COMUNE DI GERMAGNO

VARIANTE COMUNALE DI REVISIONE DEL PIANO REGOLATORE GENERALE INTERCOMUNALE DELLA COMUNITA' MONTANA ALTA VALLE STRONA

RELAZIONE ILLUSTRATIVA PER LE DETERMINAZIONI COMUNALI SULLE RICHIESTE REGIONALI DI MODIFICA
--

REPARTO RFC6

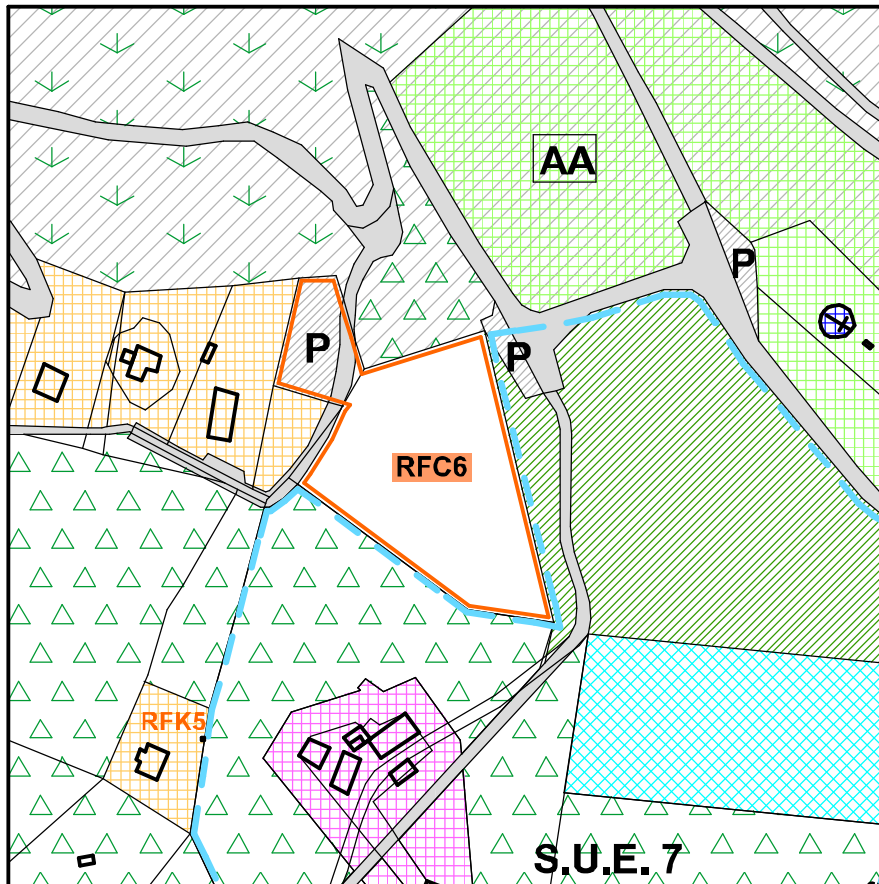
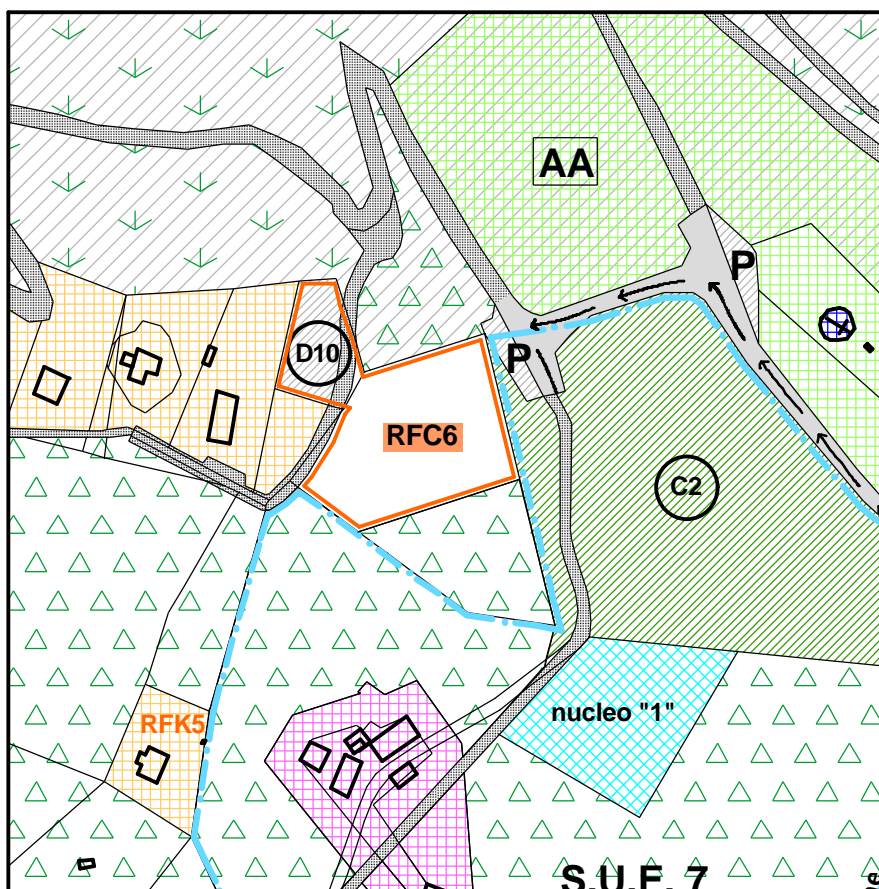
PAG. 7, PUNTO 3.2.1: riferito al lotto di completamento RFC6 in località Quaggione. La Regione chiede lo stralcio perché "boscato" e "avulso dal contesto".

Con riferimento al parere dell'Agronomo si conferma parzialmente la proposta come da allegati estratto planimetrico e immagini fotografiche.

Si ridimensiona l'intervento da 3.636 m² di Superficie Territoriale a 2.590 m² ed il volume da 900 m³ a 600 m³, limitando la trasformazione alla parte settentrionale una porzione intermedia, mentre la restante porzione verso sud assume la destinazione di area di tutela paesaggistica (articolo 21 delle N.T.A.) in proseguimento della attigua analoga area interna al SUE 7.

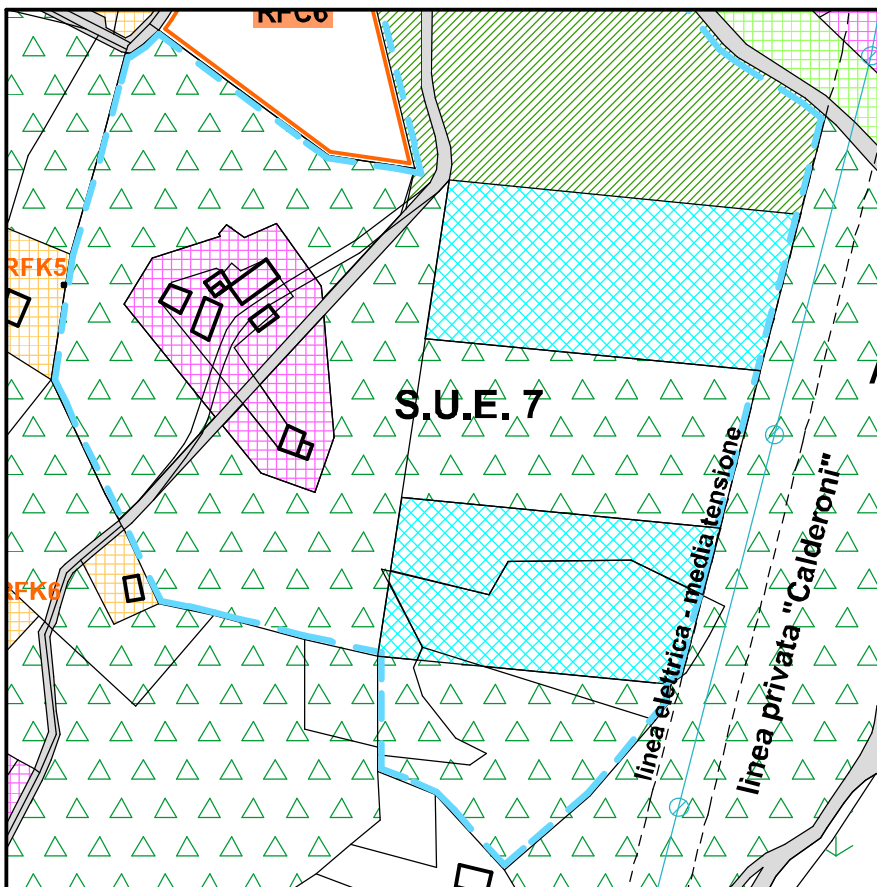
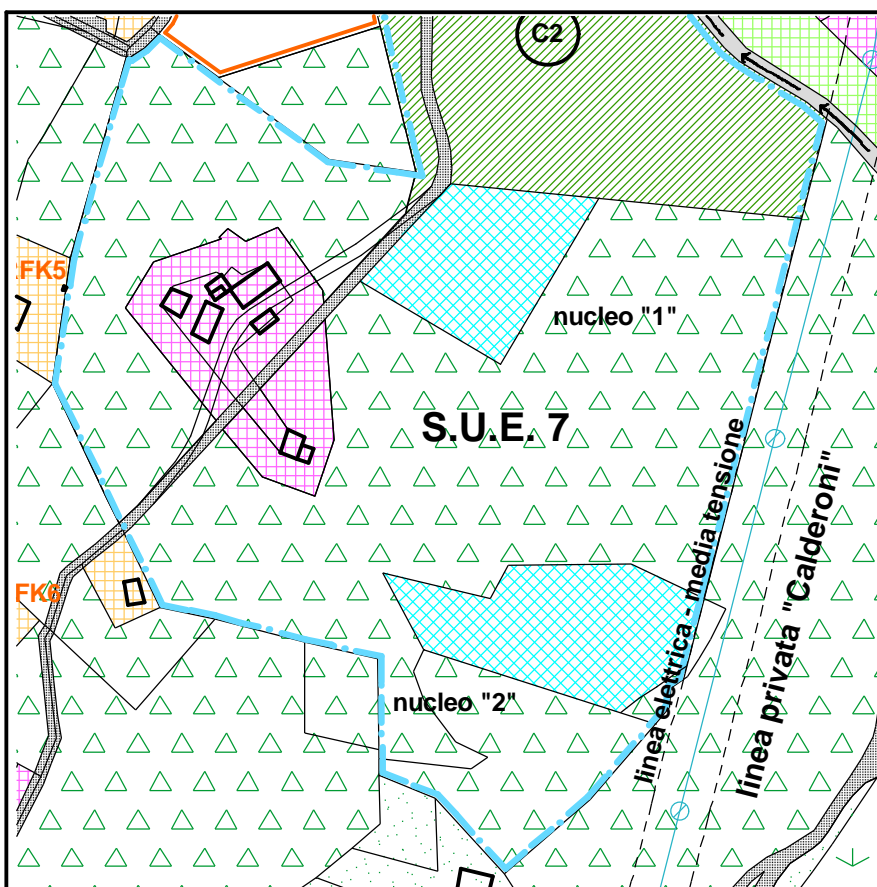
PAG. 8, PUNTO 3.2.4: riferito al SUE 7, area per riqualificazione agrituristica al Quaggione.
La Regione chiede di rivedere l'articolazione planimetrica ora separata in due lotti, e di verificare la destinazione d'uso Agrituristica.

Si procede a delimitare più strettamente le rispettive aree di insediamento, tenendo conto dei confini catastali e delle curve di livello (pur all'interno di un'area a deboli pendenze e di unica proprietà, collocando il nucleo abitativo sul versante ovest della valletta (con miglior esposizione al sole) ed il nucleo rurale sul versante opposto, sempre verso valle.

La superficie territoriale delle aree trasformabili si riduce da 7.800 a 4.045 m².

SCHEMA PLANIMETRICO SUE 8 (indicativo)

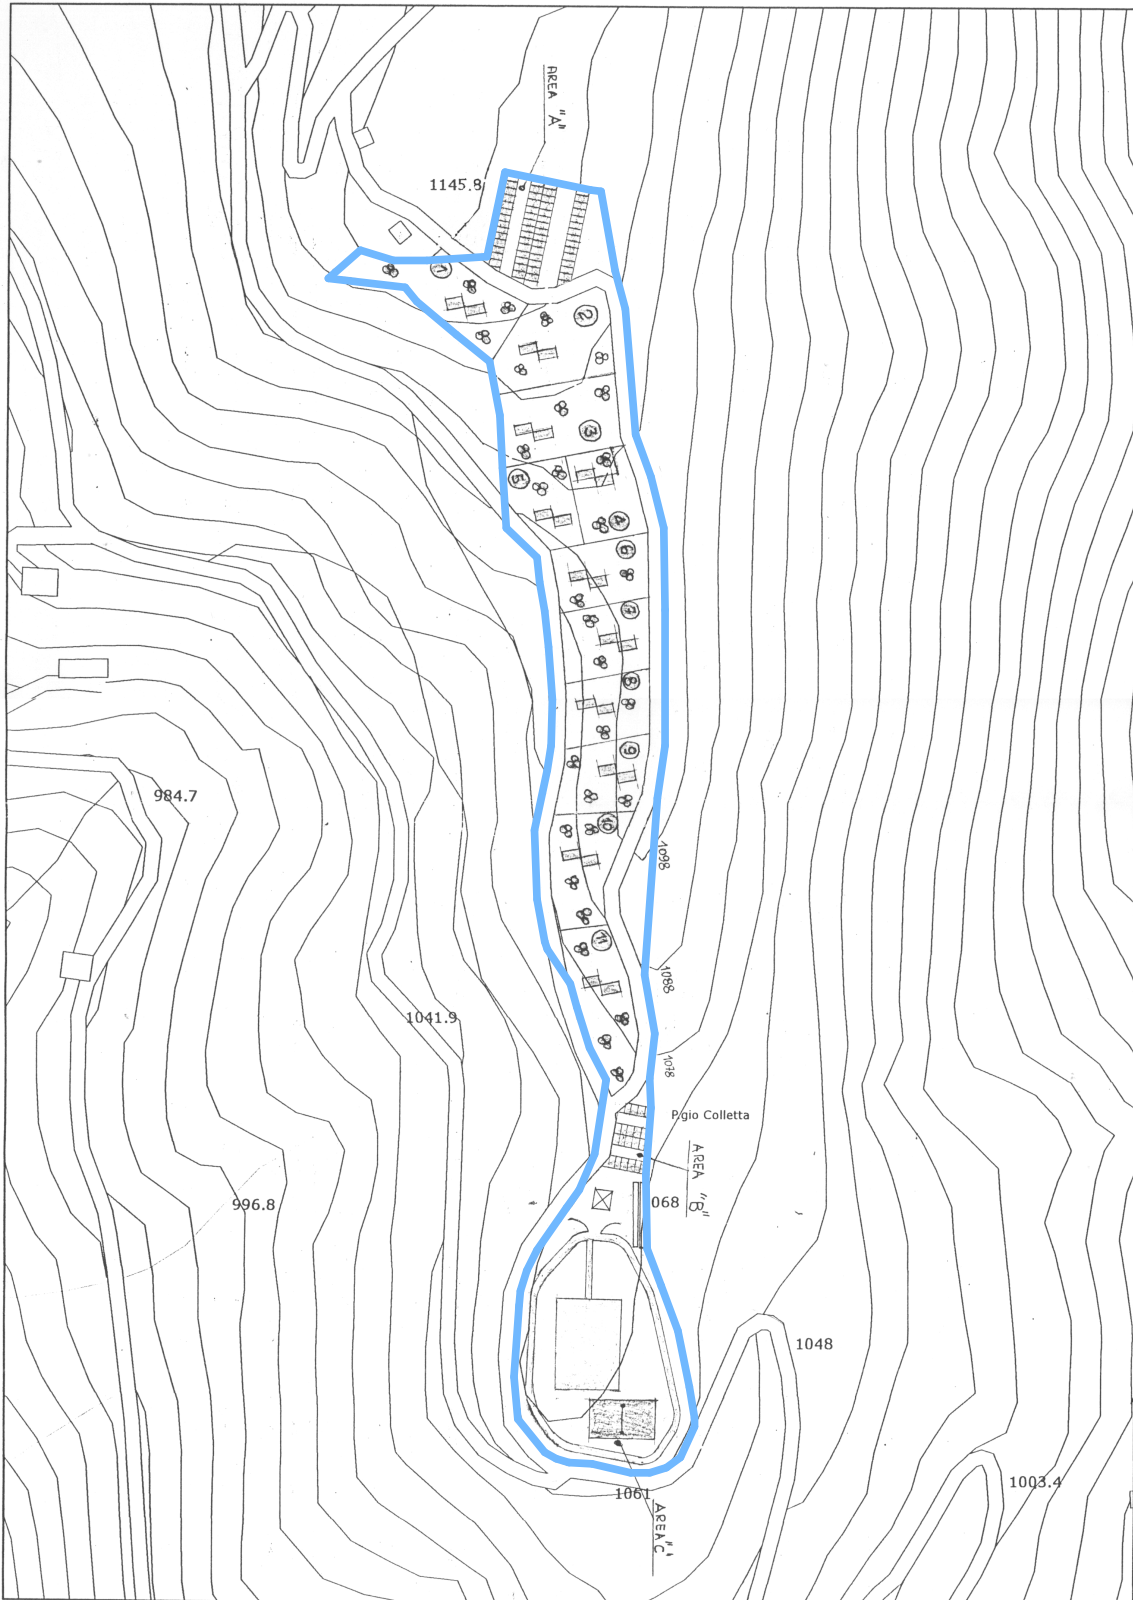
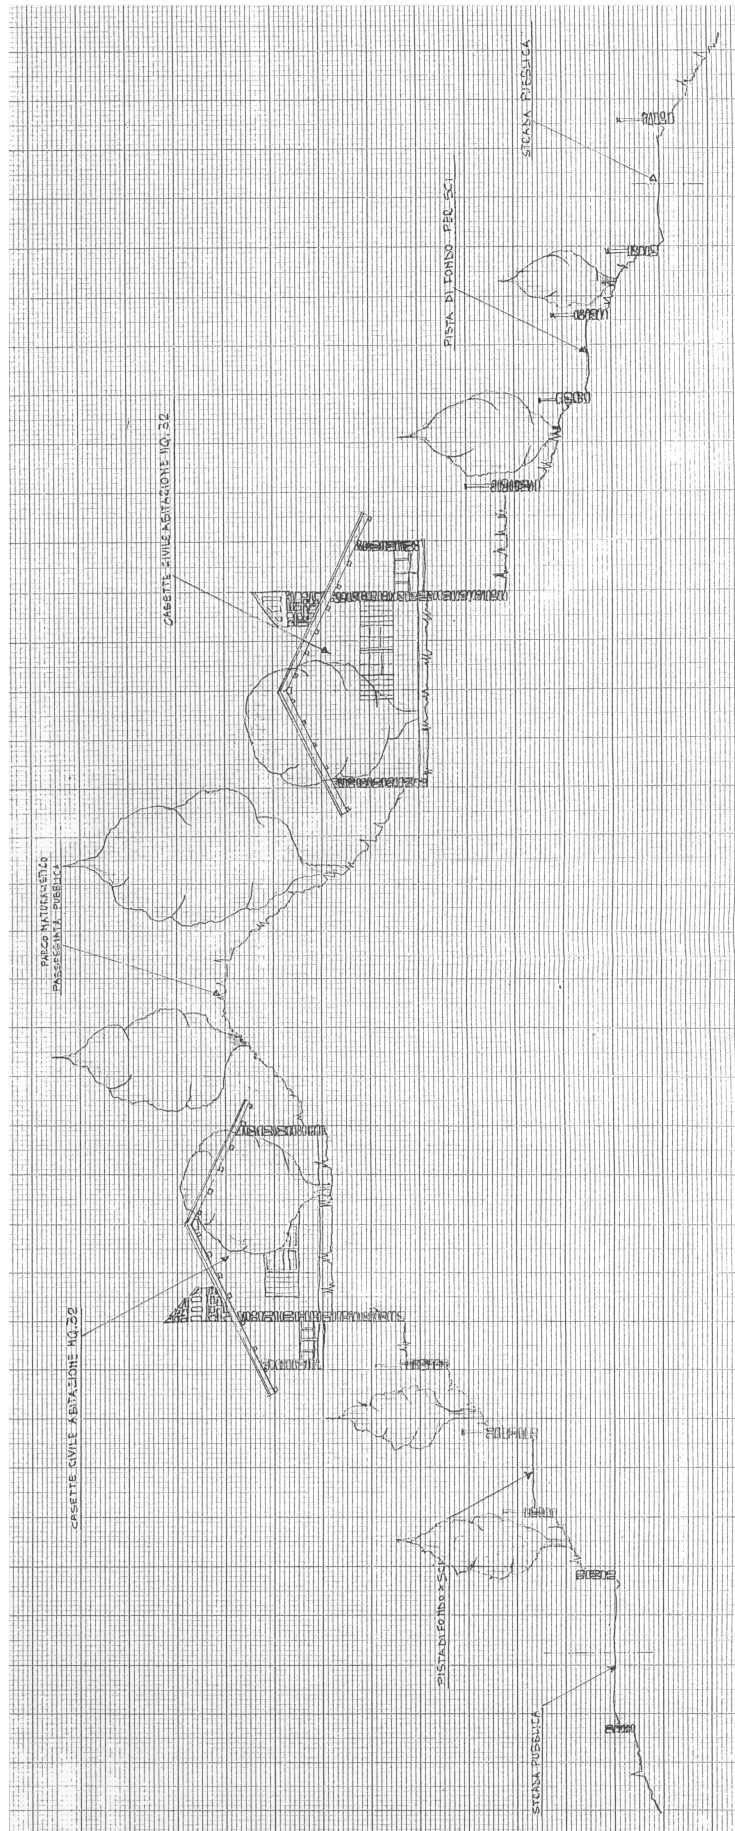
PAG. 8, PUNTO 3.2.5: riferito al SUE 8 turistico/ricettivo, località Quaggione – Variante in itinere n° 2.
La Regione chiede di motivare meglio la proposta sia riguardo alla qualità della vegetazione boschiva sia riguardo all'articolazione progettuale.
PARERE DELL'ARPA: suggerisce prescrizioni sulle modalità esecutive.

Si conferma la previsione, alla luce della suddetta relazione agronomica, e si allega altresì nel presente fascicolo uno schema planimetrico ed altimetrico, elaborato dall'Ufficio Tecnico Comunale;; l'esplorazione progettuale suddetta ha evidenziato la scarsa idoneità del tracciato dell'antica mulattiera come strada di servizio al SUE, per cui dovrà essere previsto un nuovo percorso in fase attuativa; inoltre si prende atto delle nuove prescrizioni geologiche, espresse nella scheda monografica "QUA3" dell'elaborato 2/b e riepilogate nell'articolo 18.2 delle N.T.A..
